SERVICE INFO – INA 0149

Rolă de ghidare 532 0774 10 / 532 0654 10

Nou model de garnitură

Figura 1: Role de ghidare cu modelul vechi de garnitură

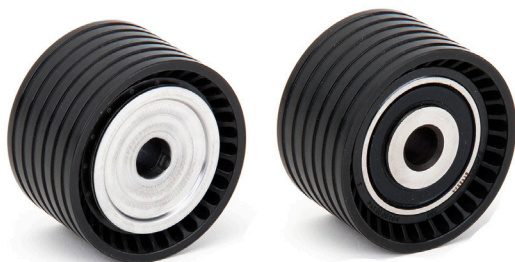
Pentru vehiculele enumerate mai sus, Schaeffler Automotive Aftermarket oferă o rolă de ghidare cu un nou model de garnitură (Fig. 2).

532 0221 10	reper înlocuit cu 532 0774 10
532 0774 10	pe viitor, cu model nou de garnitură, fără accesorii
532 0654 10	reper identic cu 532 0774 10, inclusiv accesorii

Toate configurațiile constructive corespund specificațiilor tehnice și pot fi utilizate fără restricții.
